【不具合の内容】

バン型トラックのリアコンビネーションランプにおいて、当該ランプの取付指示が不適切なため、尾灯または後部反射器の取付位置が保安基準に適合しない。

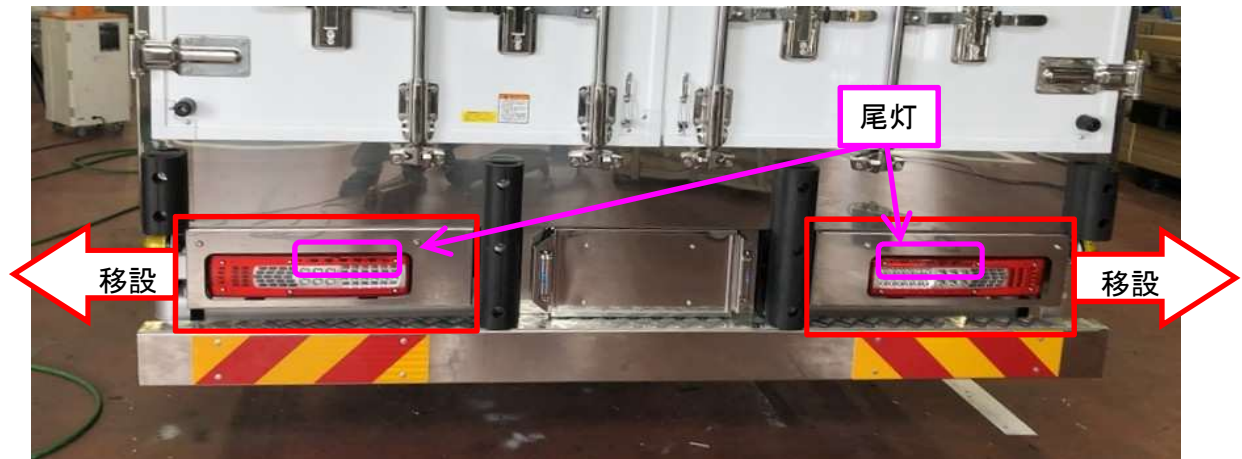
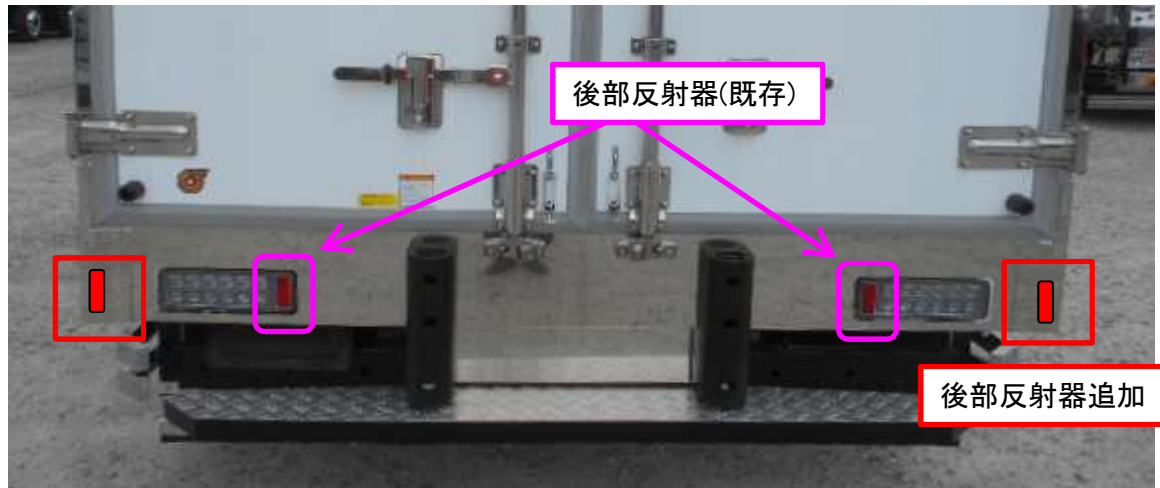
①尾灯

は移設部品を示す。

②後部反射器

は追加部品を示す。

全車両、次のいずれかの改善措置を行う。

尾灯：リアコンビネーションランプのブラケットを交換し、適切な位置に修正する。(改善①)

後部反射器：適切な位置に後部反射器を追加する。(改善②)
